## 改善箇所説明図

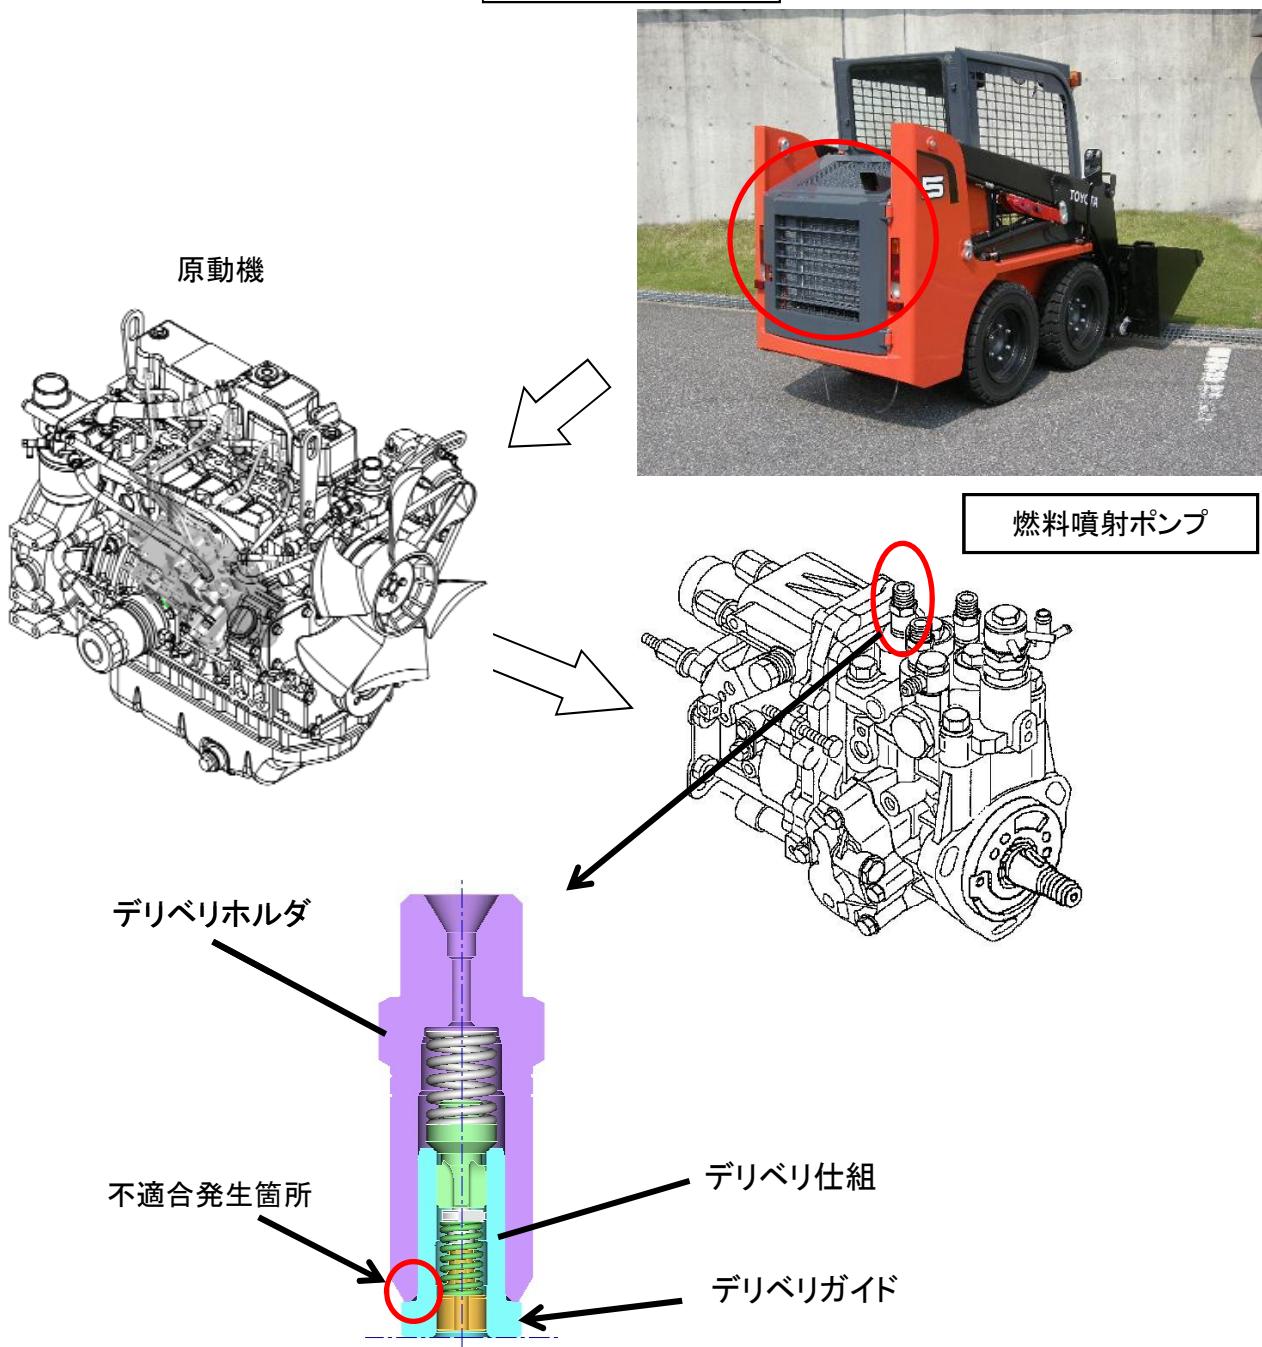
原動機の燃料噴射ポンプにおいて、デリベリホルダ内部のデリベリガイドの熱処理が不適切なため、シール部に初期亀裂が発生しているものがある。そのため、そのままの状態で使用を続けると、当該初期亀裂が進展し燃料洩れが発生するおそれがある。

良品のデリベリガイドを組込んだ燃料噴射ポンプと交換する。

燃料噴射ポンプハイドロリックヘッド取付ボルトに、緑色のペイントを塗布する。
